VKPC 86635

Bollettino tecnico - Settembre 2011

L'evoluzione del design OE/SKF

N. OE : 31293177 è sostituito da 31293668

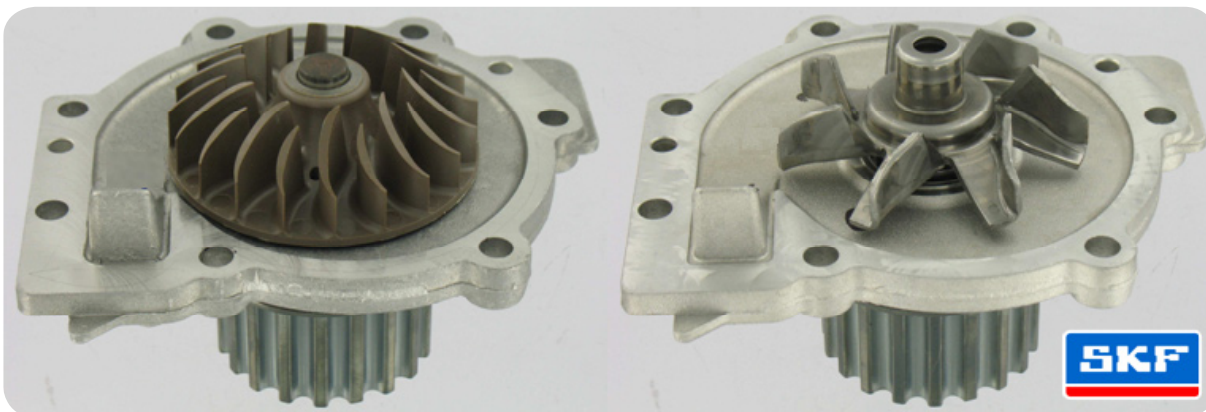
Alcune applicazioni con la girante in plastica della pompa acqua sono state sostituite con una girante metallica.

La versione con girante metallica di questa pompa acqua SKF è in linea con le recenti evoluzioni OE ed è intercambiabile con i precedenti disegni OE.

DISEGNO PRECEDENTE

- N. OE: 31293177
- Girante in plastica

DISEGNO NUOVO

- N. OE: 31293668
- Girante metallica
